# 唐津沢産廃処分場の洪水災害の危険性を再度訴える

(2023年9月8日台風13号時に実証された洪水災害の教訓を生かしたい)

県産廃処分場費用差止請求訴訟 原告団

③ 東側上空から見た崩落現場

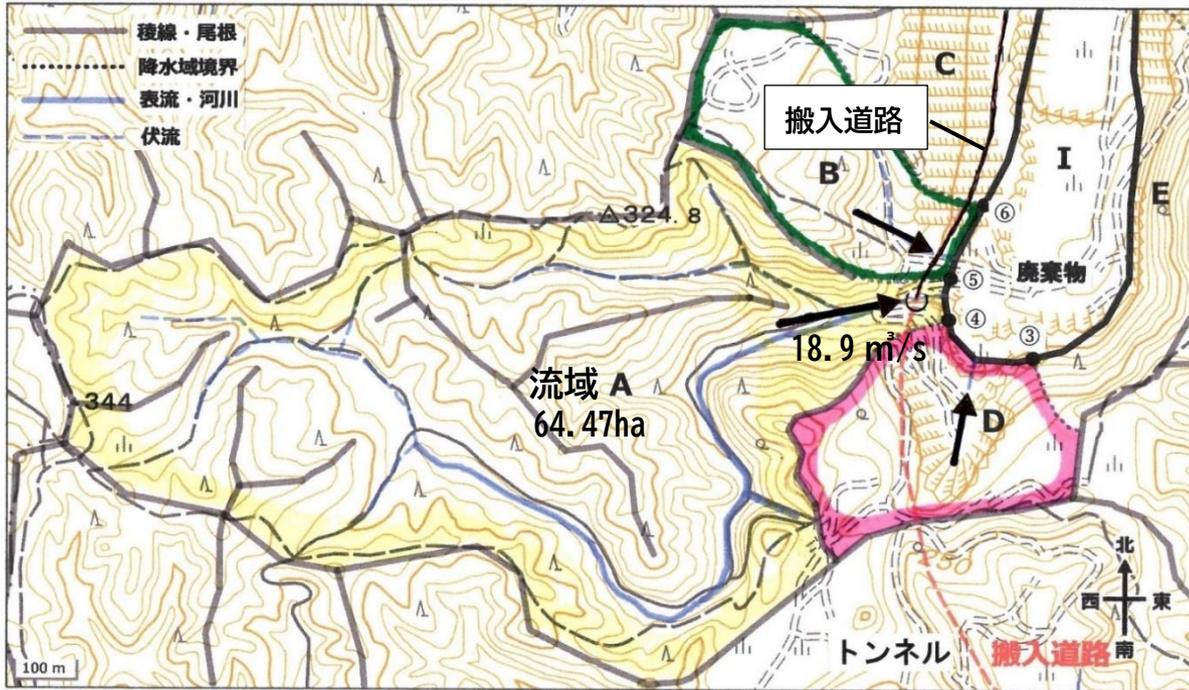
本件処分場建設計画の設計図（図①）によると、図③に示すように上記の地盤大崩落の途中には、搬入道路のトンネル出入口と巨大な廃棄物槽の南端部が配置されており、もし、このような廃棄物槽が建設され、有害廃棄物が埋立てられていたと仮定すれば、廃棄物は廃棄物槽もろとも鮎川へ押し流されていたはずである。その場合には、鮎川流域ばかりではなく、海洋に至るまで深刻な環境汚染が広がることになる。

\*この写真はこの度の洪水による崩落が大規模で凄まじいものであったことをよく伝えてくれる。  
 \*崩落の現場に廃棄物槽を建設しても、同程度の豪雨があれば、押し流されることを示唆してる。

(b) ⑤ 唐津沢の計画流域図および産廃処分場配置図 (県の計測結果に説明を追加)

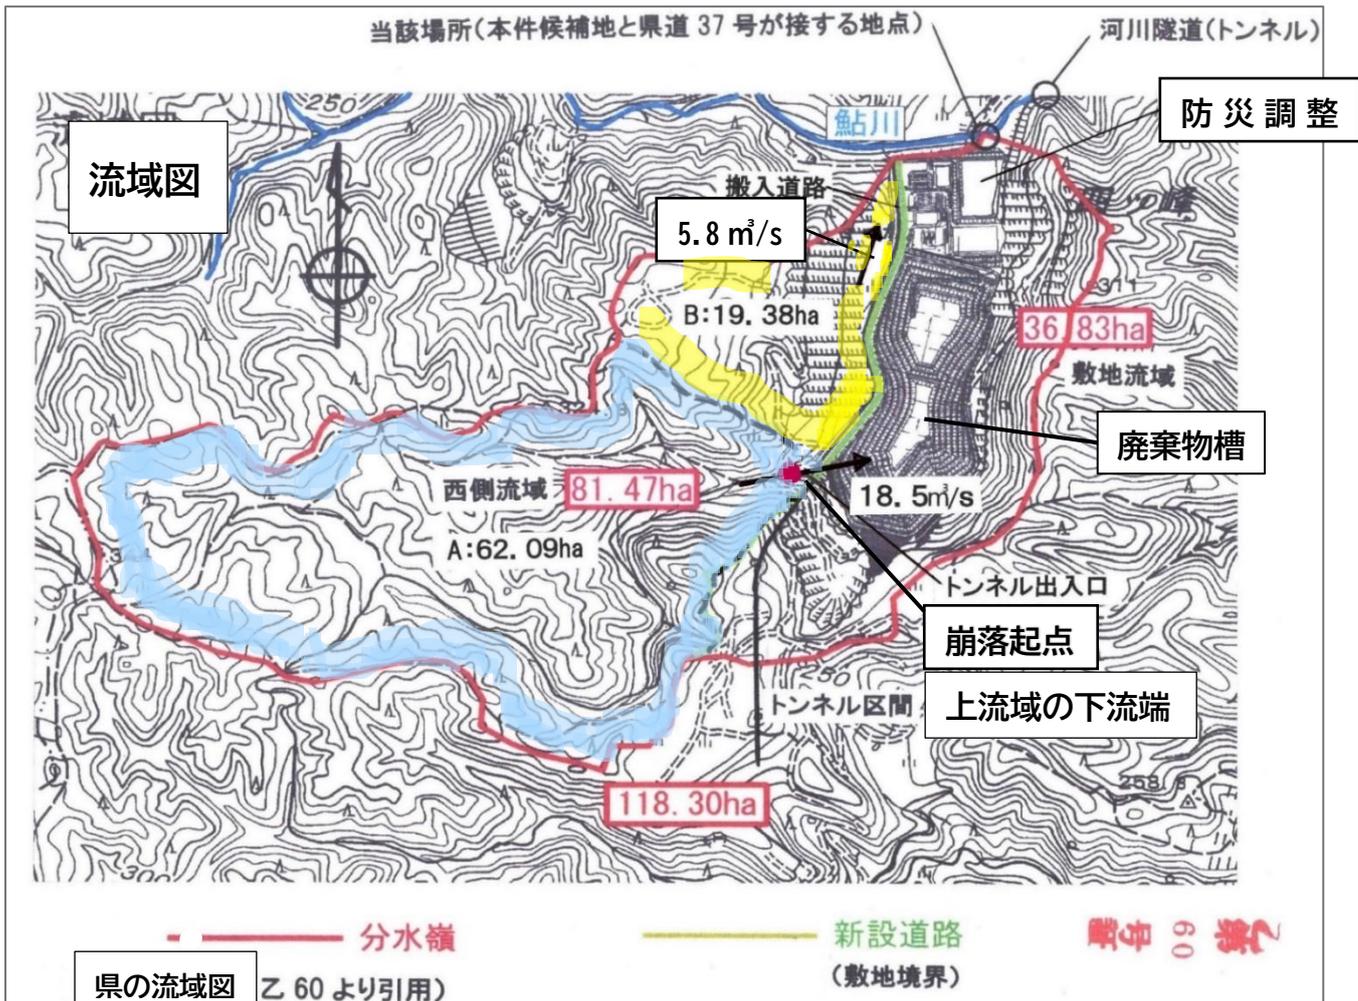
洪水浸水に関する特性を検討する際の基礎資料として、計画流域図が必要なので、私共は図④唐津沢上流域の流域図詳細を得た。その後には県より、図⑤唐津沢の計画流域図および産廃処分場配置図が提示された。流域の面積は、CAD で分水嶺を辿ることにより求めるので、多少の誤差を伴うが、県の総面積：118.30ha、私共のもの：120.52ha であり、いずれも妥当である。

唐津沢流域の特徴は、沢入口付近の採掘による深く広大な窪地を中心にした区域を処分場の敷地流域 36.83ha としており、搬入道路の西側で上流域の西側流域 81.47ha については、処分場の敷地外区域であるとして、豪雨時における洪水浸水に関する防災策の空白地帯になっている。西側流域は、分水嶺を境に流域 A：62.09ha と流域 B：19.38ha に分けられる。この上流域の流域 A の下流端は、豪雨時には漏斗のように雨水を集めて激甚な洪水流を廃棄物槽予定地に向けて流出する地形・形状になっている（図⑤）。水防法規定の降雨量 153mm/h の際には 18.5 m<sup>3</sup>/s の洪水が発生すると予測され、台風 13 号の際には、約 11.25 m<sup>3</sup>/s の洪水が発生したと推測される。

### ⑥ 豪雨時における唐津沢流域の洪水浸水想定図の試作

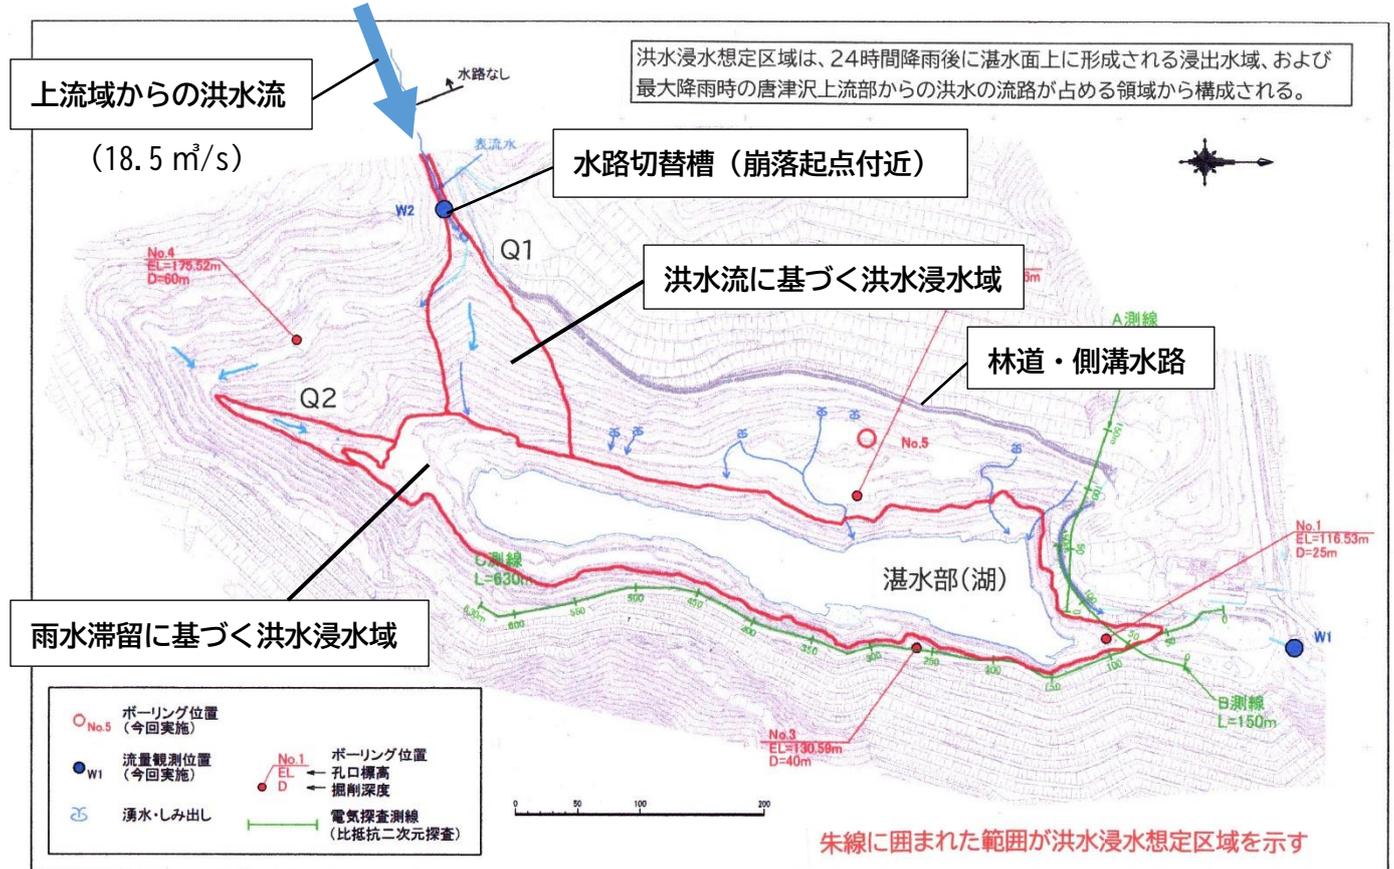
図⑥には、水防法規定値の 24 時間降雨時（1 時間 153mm、24 時間 690mm の降雨時）における洪水浸水想定区域の試作図を示す。唐津沢上流域から洪水の流路（Q1、Q2）と平常時の湛水面上に形成される洪水浸水想定区域の合計面積（図面上の朱線で囲まれた範囲）が約 6ha となる。湛水面上に形成される洪水浸水想定区域は約 5ha で、湛水部には、一時的に約 57 万 m<sup>3</sup> の雨水が貯留される。現状の唐津沢は、期せずして洪水に対する防災ダムの機能を巧妙に果たしている。処分場予定地は、紛れもなく洪水浸水想定区域の実質を有し、立地上の回避区域に該当する。

\*水防法規定の 1 時間 153mm、24 時間 690mm の降雨時における試作図で、洪水浸水想定区域は約 6ha である。紛れもなく、洪水浸水区域に該当する。

⑫ 豪雨時洪水流の動画解析結果の一場面

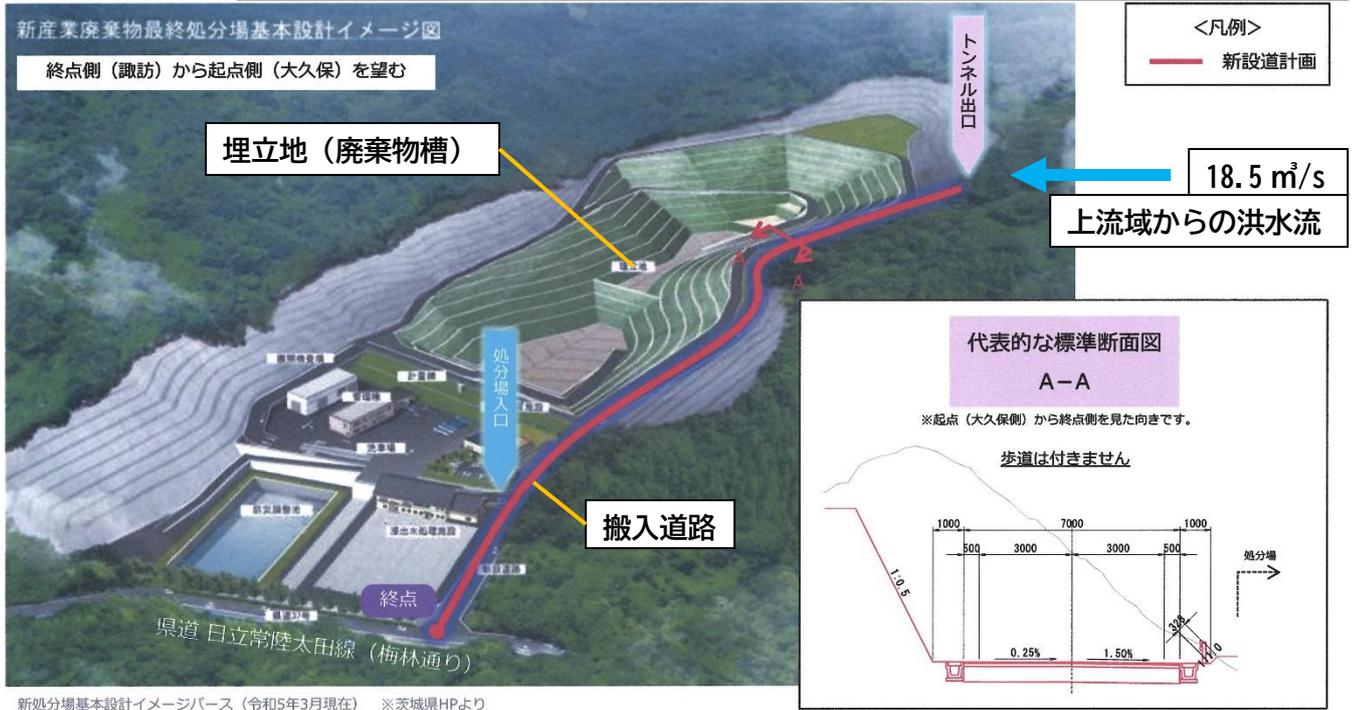
図⑪には、産廃処分場と搬入道路のイメージ図を示す。上流域からの洪水流  $18.5\text{m}^3/\text{s}$  が搬入道路のトンネル出口付近から廃棄物槽に流入することを想定した対策が必要である。そこで、唐津沢上流域の流域 A から流出する洪水流 ( $18.9\text{m}^3/\text{s}$ ) を対象として、豪雨時洪水の流動解析を実施した。図⑫には、洪水流出開始からの経過時間が 100 秒後の洪水流の状況を示す。広大な上流域からの激甚な洪水流が廃棄物槽を通り抜ける様子が判る。槽内に貯留廃棄物があれば、それも押し流すことになる。しかし県は豪雨時の短期間の事象についても、降雨量の 74.7% が蒸発散するので、上流域の下流端での雨水流は微量であり、洪水災害の問題はないと言い張っている。

洪水浸水想定区域に相当する回避すべき場所であり、洪水災害の危険性が大である。

⑬ 水防法規定の降雨時における洪水吐きの発生時期と超過放流の状況に関する代表例

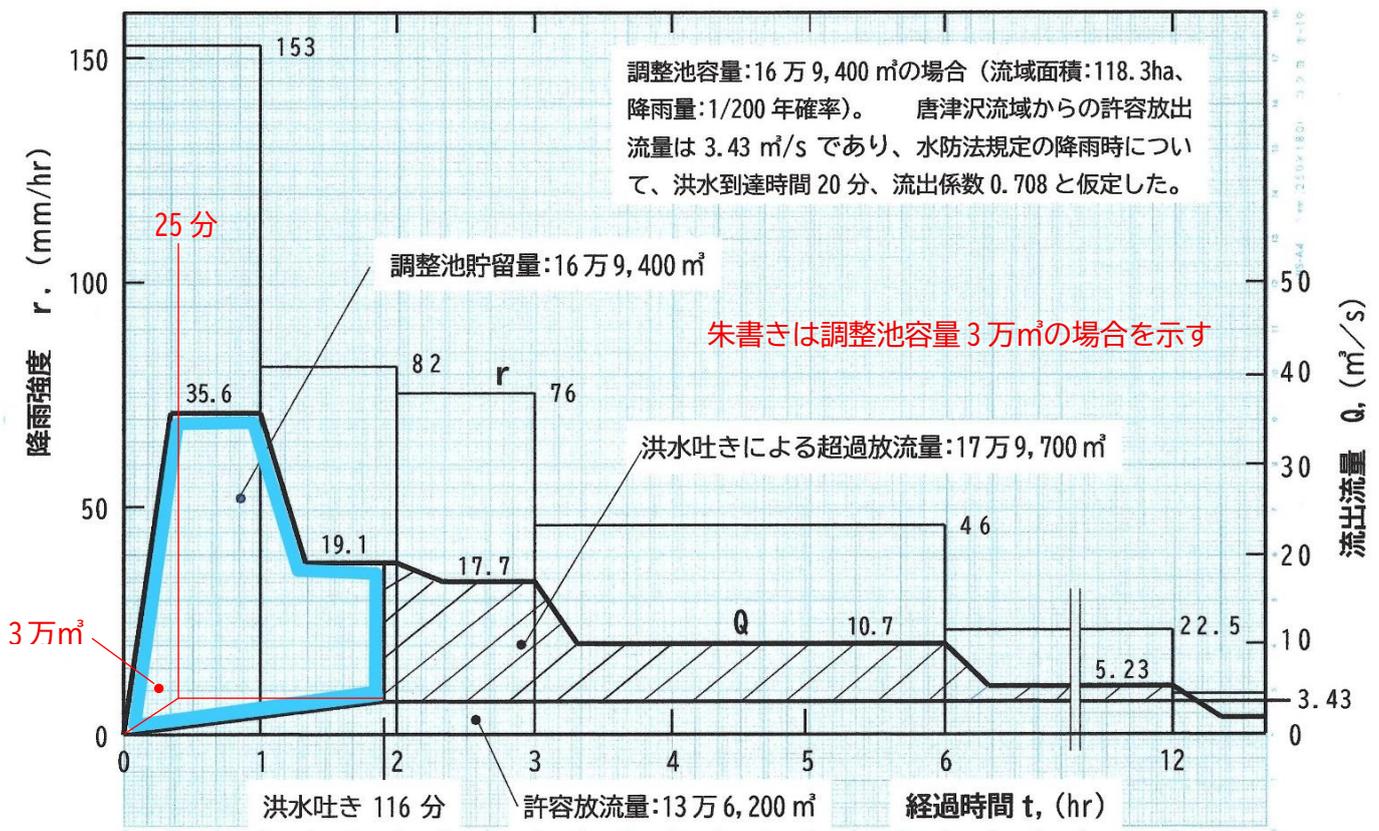
なお表2のように、降雨量により調整池容量や洪水吐き量などの防災機能が大幅に変化するので、適正にすべきである。現行の調整池容量 3 万 m<sup>3</sup>程度の場合、調整機能は無いに等しい(図⑬)。

洪水吐きは 116 分後に発生するが、流出流量 19.1 m<sup>3</sup>/s、超過放流量 18.0 万 m<sup>3</sup> とかなり減少する。しかし、**現行の調整池容量 3 万 m<sup>3</sup> 程度の場合 (降雨量 : 1/30 年確率、流域面積 : 36.83ha) には、僅か 25 分で洪水吐きが発生し、超過放流量は 31 万 m<sup>3</sup> となり、調整機能は無いに等しい。**

\* 防災調整池の容量算定には、開発区域だけではなく、非開発区域を含む唐津沢全体の計画流域 118.3ha が算定対象面積に該当する。ところが県は、西側流域 81.47ha を非開発区域だからとの理由で算定対象から除外し、算定対象面積を敷地流域 36.83ha だけと不正に矮小化している。しかし茨城県の規定によると、「汚水排水の場合は開発区域だけでよいが、雨水の計画排水区域の場合には、開発区域を含む地形上の流域(唐津沢全流域)とすべきである。」なお調整池の容量算定に、1/30 年確率降水量を適用しているが、存置期間に合わせて、少なくとも 1/200 年確率降雨量に是正すべきである。洪水に脆弱な鮎川下流域の保全の為にも、洪水吐きの超過放流量は抑えたい。

### ⑭ 上流域転流水路の概念図

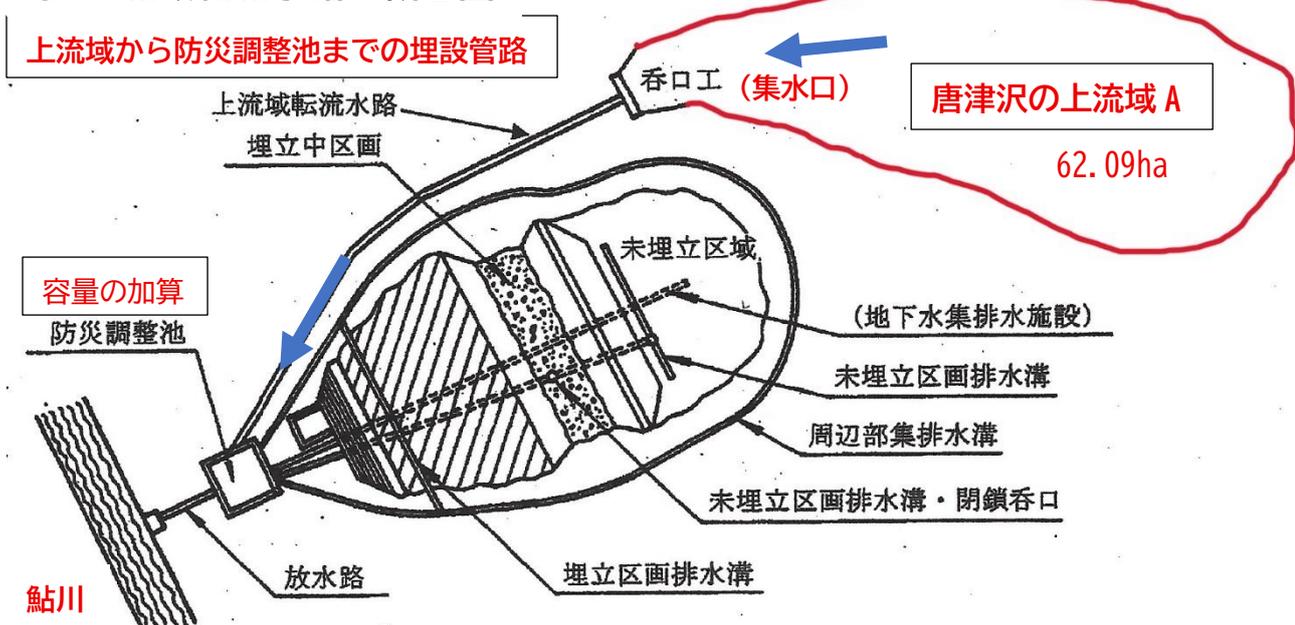
- \* 豪雨時の上流域 62.09ha からの洪水流 18.5 m<sup>3</sup>/s に対する防災対策が皆無であり、危険な状況である。豪雨時には水路切機能は働かず、13 号台風時の洪水による大崩落の例から明らかなように、洪水流は谷間に向かって流下するため、埋立てられた廃棄物は槽もろとも押し流される。
- \* 上流域からの洪水を制御し、開溝路により防災調整池に誘導し、許容放流量を鮎川へ放流することは、不可能なので、下図⑭のような埋設管路による上流域転流水路の設備が必要である。
- \* 県の技術基準に従い、「開発区域を含む地形上の流域にあたる」上流域 62.09ha に対応した防災池容量を加算せねばならない。(県は技術基準に違反して、西側流域 81.47ha を除外している。)

\* 唐津沢上流域の流域 A : 62.09ha の下流端は、豪雨時には激甚な洪水流 18.5 m<sup>3</sup>/s を集中・発生させる地形・形状となっているが、そこに水路切替槽が設けられ、平常時の小流量の河川流は、水路切替埋設管を通して既設林道の側溝に誘導されている。しかし台風 13 号時に実証されたように、洪水に伴う土石流により流路切替槽が破損し、水路切替管路は土石で閉塞した。このような水路切替槽で、豪雨時の激甚な洪水流を制御することは不可能であり、洪水流が水路切替槽を乗り越えて流下し、谷間に在る貯留廃棄物を鮎川へ押し流すことになる。その為、上流域からの洪水流を埋設管路により防災調整池へ誘導する上流域転流水路等の抜本的な防災設備が必要である。
